**MARIJAMPOLĖS SAVIVALDYBĖS ADMINISTRACIJA**

DĖL GAUTŲ RAŠYTINIŲ PAKLAUSIMŲ

Marijampolės savivaldybės administracija (toliau – Perkančioji organizacija) atviro (supaprastinto) konkurso būdu vykdo kompleksinių paslaugų centro Gedimino g. 27B statybos darbų pirkimą (toliau – Pirkimas). Skelbimas apie Pirkimą 2026 m. sausio 20 d. paskelbtas Centrinėje viešųjų pirkimų informacinėje sistemoje <https://viesiejiirkimai.lt> (toliau – CVP IS), Pirkimo Nr. 5623272.

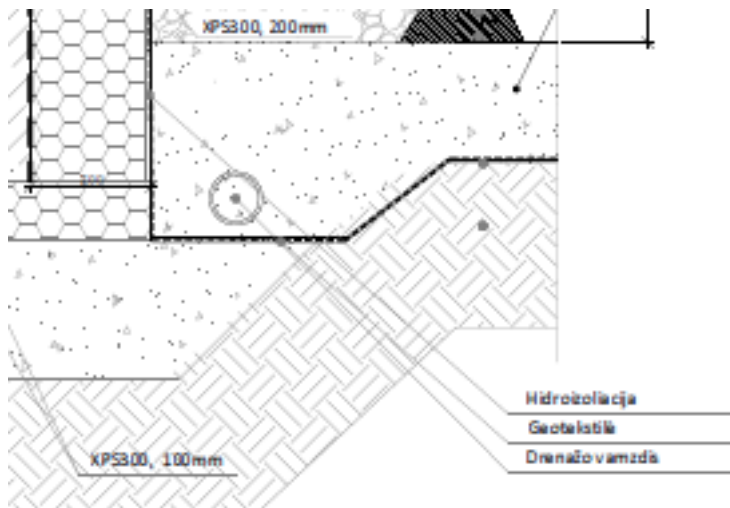
21. Klausimas. SA projekto dalyje nurodyta:

Sanitarinėse patalpose ŽN turi būti įrengti persėdimo įtaisai, atmušos, turėklai, pakabos (kabliai) drabužiams. Turėklai, persėdimo įtaisai ir pakabos turi būti patikimai pritvirtinti prie sienų.

1200 mm nuo grindų paviršiaus būtina pritvirtinti 2-3 kablius viršutiniams drabužiams, ramentams ar Dušo kabinoje turi būti stipriai prie sienos pritvirtinta atlenkiama plastikinė kėdutė su atlošu.

900 mm aukštyje nuo grindų turi būti įrengti atlenkiami ar pasukami horizontalūs turėklai Abipus ŽN pritaikyto praustuvo 800-900 mm aukštyje reikia pritvirtinti nejudančius turėklus iš Ø30 mm plieninio chromuoto vamzdinio profilio 1 ~ 500 mm. turi būti įrengta atmuša iš Ø30 mm plieninio chromuoto vamzdinio profilio.

Prašome pateikti persėdimo įtaisų, atmušų, turėklų, pakabų (kablių) drabužiams, atlenkiamos kėdutės su atlošu ir pan. elementų kuriuos reikia įsivertinti šiame pirkime technines specifikacijas ir kiekius.

Atsakymas į 21 klausimą. Kiekiai nedetalizuoti, bet reikia vadovautis, kad visi WC pritaikyti ŽN. Tuo pagrindu reikia į pirkimą įtraukti 2-u ŽN komplektus su Jūsų išvardintais įtaisais, priemonėmis, inventoriumi.
